**AVIS RELATIF À LA PROTECTION
CONTRE LES EVENTUELS EFFETS NOCIFS ET NUISANCES
PROVOQUÉS PAR LES RAYONNEMENTS NON IONISANTS
GÉNÉRÉS PAR DES ANTENNES ÉMETTRICES STATIONNAIRES**

Commune : LA ROCHE-EN-ARDENNE - Exploitant : CITYMESH

Référence exploitant : LX06443_A

Rapport n° 3739 / 2024

Figure 1 : Vue en plan des lieux de séjour et des points de contrôle

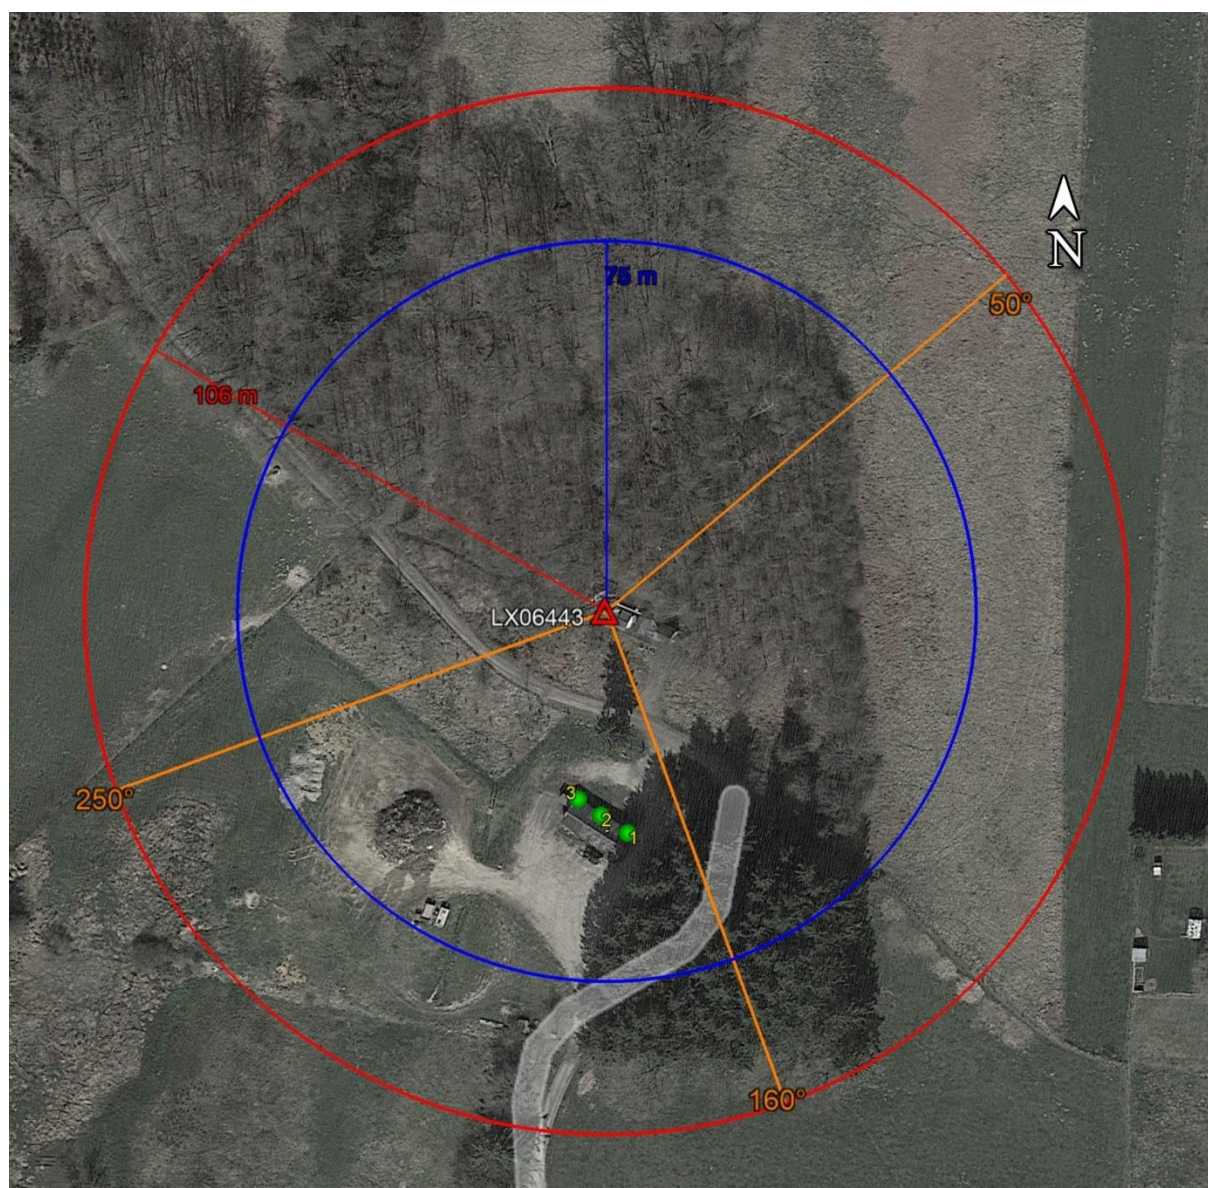
N° point de contrôle	LS	Atténuation (dB)	Indice d'exposition relatif à la limite par installation IE_i
1	LS1	3,0	0,034
2	LS1	3,0	0,026
3	LS1	3,0	0,020

En ce qui concerne les antennes de l'installation mentionnées dans le tableau 1, la distance maximale à laquelle la limite pourrait être atteinte, à l'extérieur, est égale à 105,0 m. S'il n'y a pas de LS à une distance inférieure, les antennes respectent forcément la limite d'immission.

Dans le cas des LS situés à l'intérieur des bâtiments, une atténuation d'obstacle est prise en compte et il en résulte que la distance maximale à laquelle la limite pourrait être atteinte se réduit à 74,3 m.

Figure 2 : Vue en plan des installations d'antennes dans un rayon de 300 mètres autour de l'installation faisant l'objet de la demande d'avis

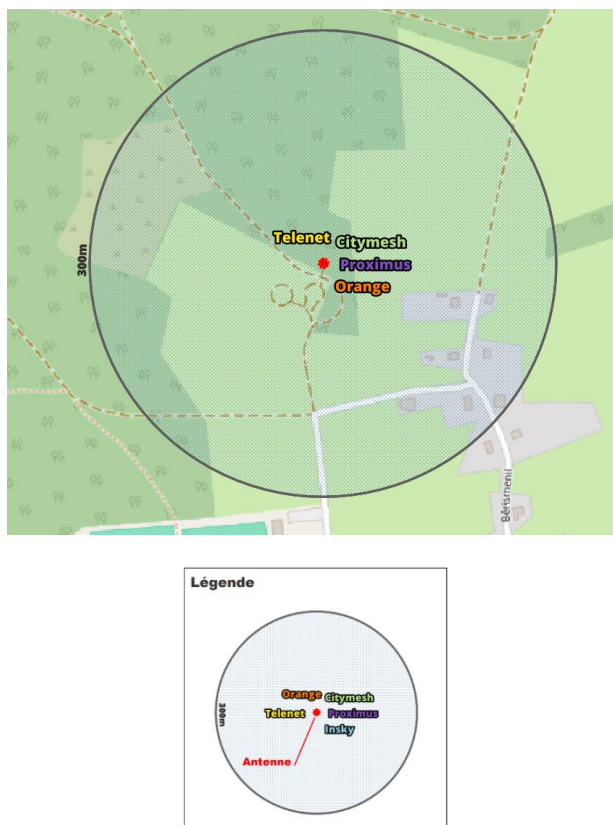
- il y a au plus 4 installations d'antennes émettrices stationnaires présentes dans la zone d'évaluation de 300 mètres de rayon représentée dans la figure 2, y inclus l'installation référencée dans le paragraphe 2 : la limite cumulative définie à l'article 4, §2 du décret est nécessairement respectée dans les lieux de séjour à l'intérieur de la zone d'évaluation de 300 mètres de rayon ;

Compte tenu des considérations ci-dessus, il apparaît que l'intensité du rayonnement électromagnétique généré, dans les lieux de séjour situés dans un rayon de 300 mètres autour de l'installation référencée dans le paragraphe 2, par l'ensemble des antennes émettrices stationnaires de l'ensemble des exploitants du même site d'antennes émettrices stationnaires respecte la limite fixée à l'article 4, § 2 du décret.
